MPL/PF/FZ/241/3/03/25

Dotyczy: postępowania prowadzonego w trybie przetargu nieograniczonego na podstawie ustawy z dnia 11.09.2019 r. Prawo zamówień publicznych (Dz. U. z 2024 r., poz. 1320, t.j. z dnia 30.08.2024 r. z późn. zm.) zwanej dalej "ustawą PZP" lub „PZP” pn. **„Rozbudowa terminalu pasażerskiego Kraków Airport etap I – część T6”**.

Na podstawie art. 135 ust. 2 ustawy PZP w związku z wpłynięciem pytań do SWZ Zamawiający udziela następujących wyjaśnień:

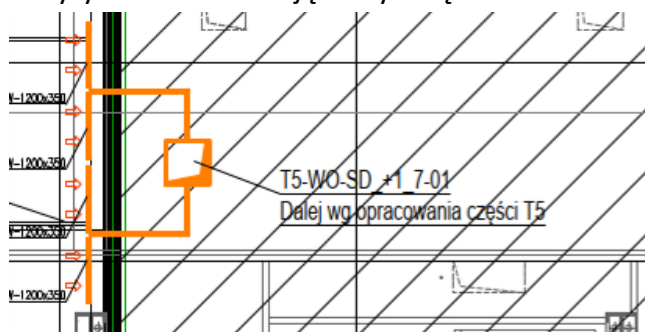
Prosimy o potwierdzenie, że dostawa nawilżaczy jest w zakresie Inwestora. W przeciwnym wypadku proszę o podanie ilości, typu, parametrów nawilżaczy.

Dla pomieszczeń biurowych, gdzie wymagane jest utrzymywanie minimalnej wilgotności względnej powietrza na poziomie 40%, zostaną zainstalowane lokalne pomieszczeniowe nawilżacze indywidualne.

Zamawiający odsyła do odpowiedzi na pytanie nr 1213.
